APŽIŪROS AKTAS Nr.1

Rangos sutartis: Šv. Jono Krikštytojo bažnyčios, esančios Muziejaus g. 1, Zapyškio mstl. Zapyškio sen. Kauno r. sav. paveldo tvarkybos, konservavimo – restauravimo ir kapitalinio remonto darbai bei darbo projekto parengimo paslauga.

BALKONO KOLONŲ K-1, K-2, K-3 IR K-4 SUIRUSIŲ DALIŲ KEITIMAS M 1:100

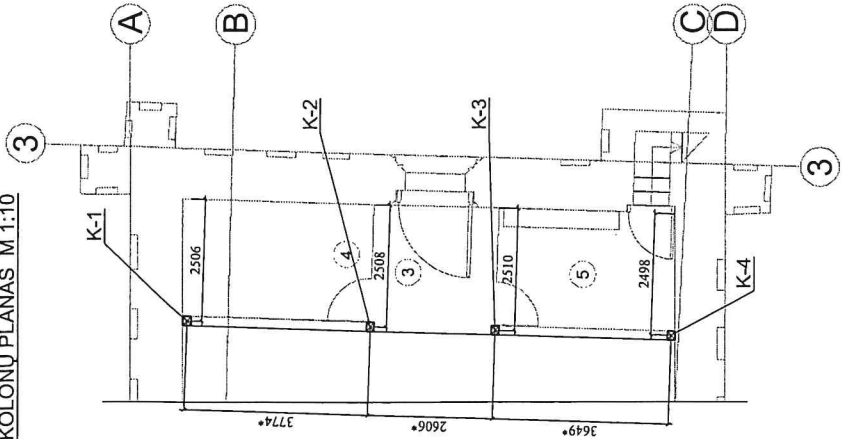
Vykdamas Šv. Jono Krikštytojo bažnyčios konservavimo – restauravimo ir kapitalinio remonto darbus, detaliųjų archeologinių tyrimų metu, kai buvo atkasti pamatai, dėl rizikos grunto pasislinkimui buvo demontuotos medinės kolonos laikančios balkono konstrukciją, o vietoj jų balkonas išramstytas metaliniais spyriais. Demontavus kolonas buvo pastebėta, kad visos kolonos yra paveiktos puvinio.

Apžiūros dalyviai, apžiūrėję demontuotas kolonas, priėmė sprendimą kolonų restauravimui, protezuojant sunykusias dalis. Darbo projekto konstrukcinės dalies vadovas parengs kolonų protezavimo mazgus.

PASTABOS:
1. MATMENIS TIKSLINTI PAGAL VIETĄ IR FAKTIŠKĄ SITUACIJĄ.
2. NUPJŪVUS SUJUSIĄ KOLONOS DALĮ, PĖJŲ VĖJE TIKRINTI MEDENOS BŪKLĘ.
3. STATYBOS RANGOVAS IR SUBRANGOVAS TURI BŪTI ATSTUOTI IR PRIVALO ATTIKTI LIETUVOS RESPUBLIKOS
STATYBOS ĮSTATYMO 15 STR. NUSTATYTUS REIKALAVIMUS.
